高浜発電所 4号機
蒸気発生器伝熱管の損傷について
(実機によるスケール脆弱化効果の確認結果のご報告
および2月5日公開会合でのご質問回答)

2021年2月10日

説明項目	ページ番号
1	実機によるスケール脆弱化効果の確認結果	3
2	スケールに対する保全指標について	6
3	薬品洗浄有効性検証 (100℃での腐食量) について	7
4	スケールAの接触状態における 減肉の進展性について	8

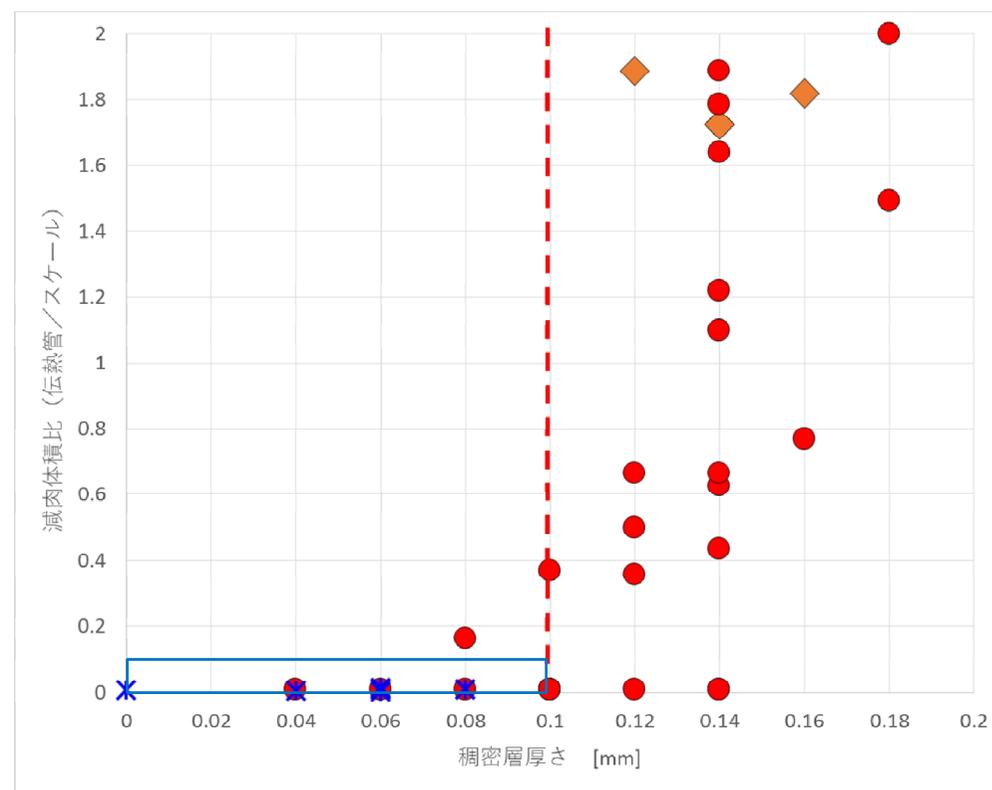
○ S G 伝熱管に付着するスケールに対し、薬品洗浄の頻度に関する保全指標については、以下のとおり。

Ⅰ 高浜発電所 3 号機および 4 号機については、毎定期検査時にスケールを回収し、スケールの稠密層厚さの確認および摩耗試験を行う。確認および試験では、稠密層厚さ 0.1 mm 未満、減肉体積比 0.1 未満であることを確認し、それを超えた場合は、薬品洗浄を実施する。

Ⅰ なお、高浜発電所 3 号機および 4 号機の S G については、T T 6 0 0 合金製の伝熱管に応力腐食割れが認められていることから、本事象も踏まえ、今後も引き続き、S G 取替に係る検討を進めていく。

(1) 支持部で固定されているケース

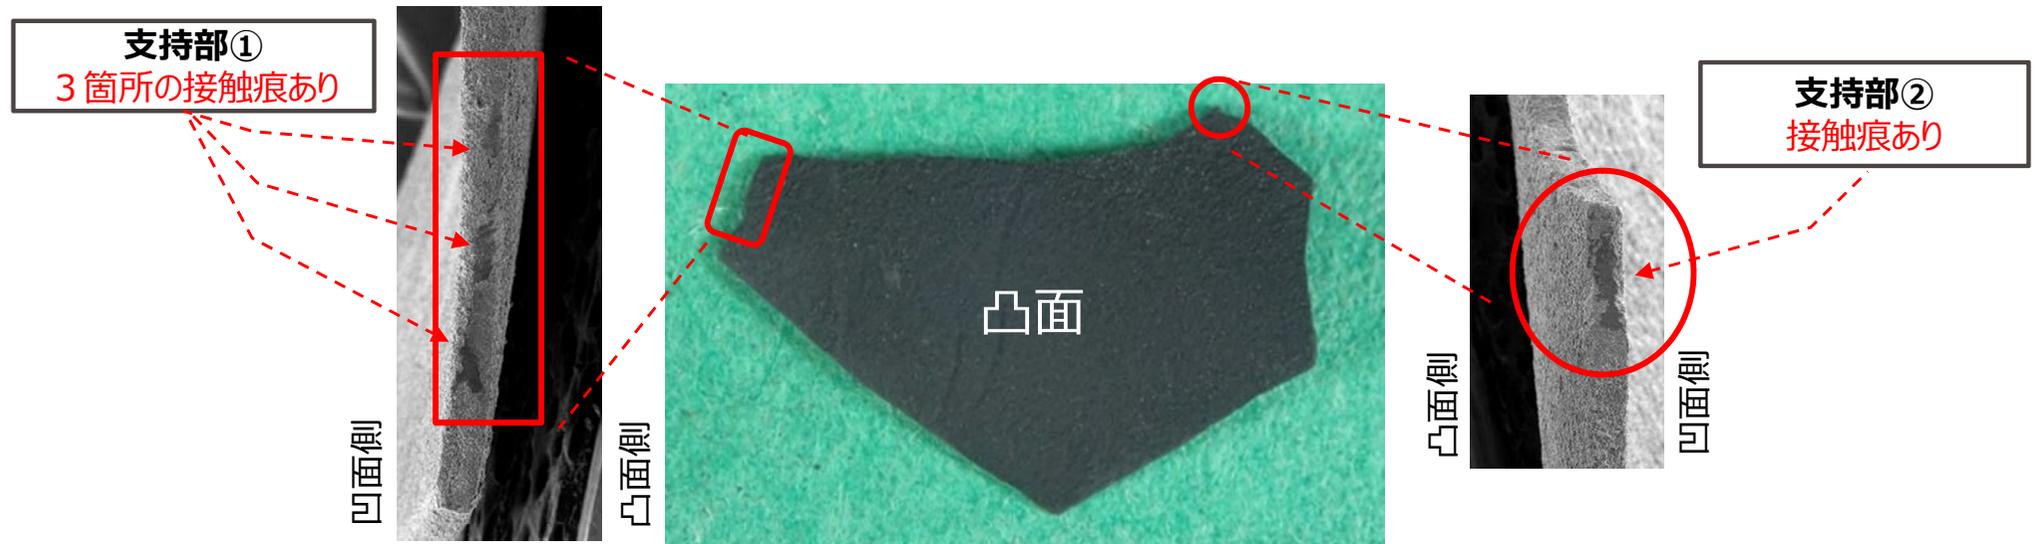
○スケールAの伝熱管との接触状態における減肉の進展性について

スケールAは伝熱管に対して斜めに接触しており、流体力により伝熱管に押し付けられる方向の外力も作用していると考えられることから、その状態での減肉の進展性について以下に見解をまとめた。

スケールAはB E C穴の2箇所支持されており、その支持状態は次の2ケースが考えられる。

スケールAのB E C穴での支持部については、2箇所とも接触痕が認められ、かつ支持部①においては、3箇所の接触痕が認められたことから、実際には計4箇所の支持点で固定されていたことが考えられる。

本ケースでは、スケールは動くことなく固定された状態を想定するため、減肉の進展は、他のスケールC 2～C 4と同様に、伝熱管の振動振幅範囲内に制限される。

(2) 支持部で固定されておらず、流体力で伝熱管へ押し付けられるが、伝熱管からの押し戻しもあるケース

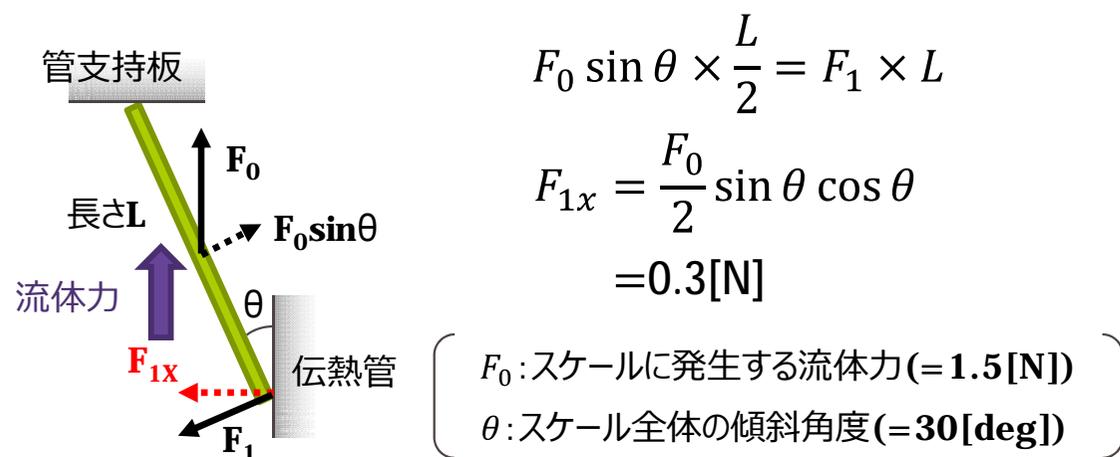
本ケースでは、スケールAはB E C穴縁部の2点で支持されるが、固定はされず、流体力に伴う外力または伝熱管からの押付力の作用により、支持部を支点に動く状態が想定される。

この状態ではスケールAは不安定なため、伝熱管からの押付力によりスケールAは押し戻されることとなり、伝熱管とスケールAの間に発生する押付力は、スケールが受ける流体力によるものとなる。

ここでは、流体力に伴う押付力、ワークレートおよび摩耗体積を算出し、ケース(1)との比較を行った。

本ケースでは、ケース(1)に比べて押付力は1/3程度となり、ワークレートおよび摩耗体積も1/3程度となる。

したがって、実機において、いずれのケースであっても、貫通することはない。

(3) 伝熱管からの押し返しに耐えると仮定し、スケールAが伝熱管方向に倒れ続けるケース

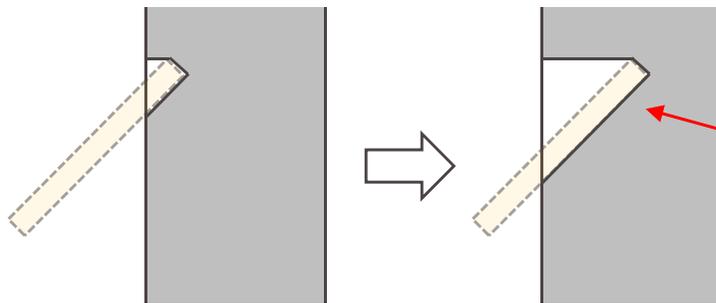
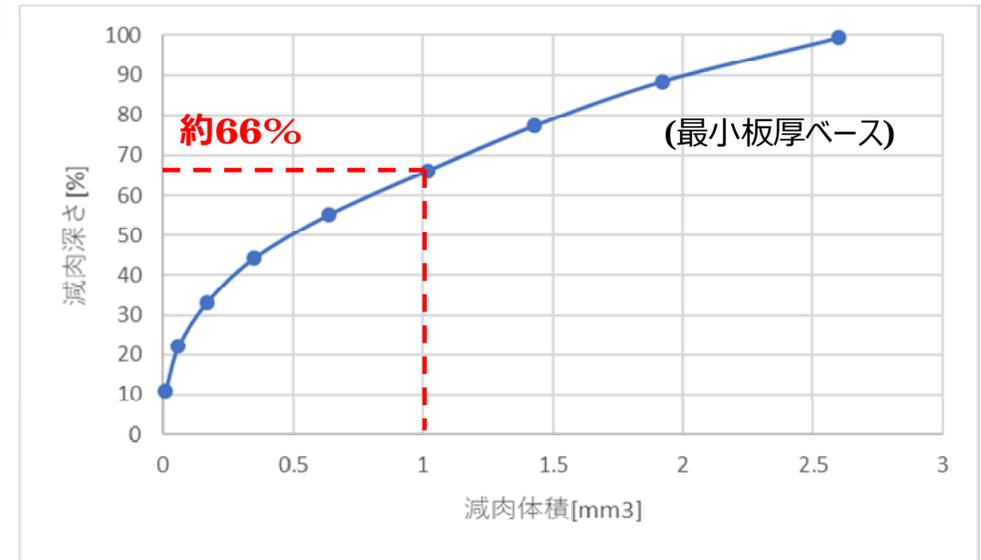
本ケースでは、スケールAの支持条件は無視し、スケールAが伝熱管に倒れ続け、伝熱管との摺動が振動振幅の制限によらず継続するものと仮定した。この仮定における1サイクルでの最大減肉深さを評価するとともに、最大減肉深さにおける強度・耐震評価を行った。

立てかかった姿勢のため、減肉の進展に伴い、減肉体積は大きくなるが、深さの進展は緩和

評価の結果、最大減肉深さは約**66%**となり、1サイクルでは貫通せず、強度・耐震上も問題ないことを確認した。
